改善箇所説明図

基準不適合の内容

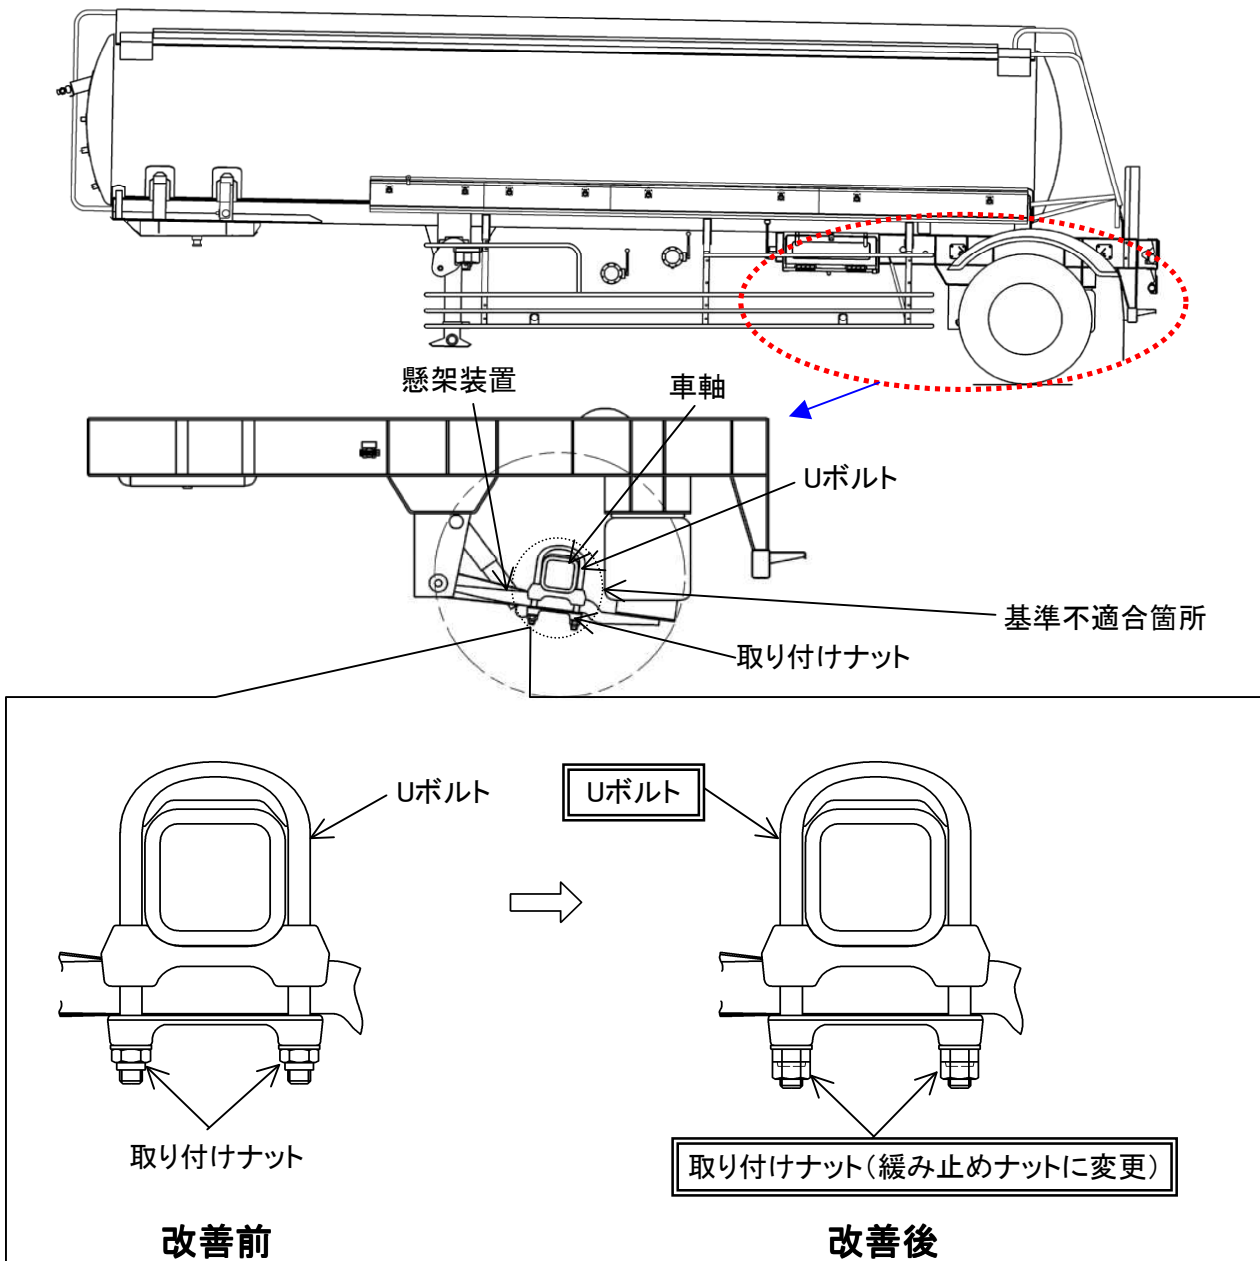
注: Uボルト は、交換する部品を示す。

20キロリットル石油運搬用アルミタンクを架装した後輪1軸のタンクセミトレーラにおいて、車両の使用環境における影響の評価が不十分な設計のため、走行時の振動により後輪車軸と懸架装置を固定しているUボルトの取り付けナットが、想定よりも早く緩む場合がある。そのため、当該ナットが緩んだ状態で使用を続けると、Uボルトが過大な繰り返し荷重を受けて折損し、最悪の場合、当該車軸がずれ、走行不能となるおそれがある。

全車両、Uボルトの取り付けナットを対策品に交換するとともに、Uボルトを新品に交換する。なお、使用者に対し、当該部の定期点検整備の励行について案内書を配布し、その重要性について周知徹底を図る。

対策品に交換した部品により識別とする。
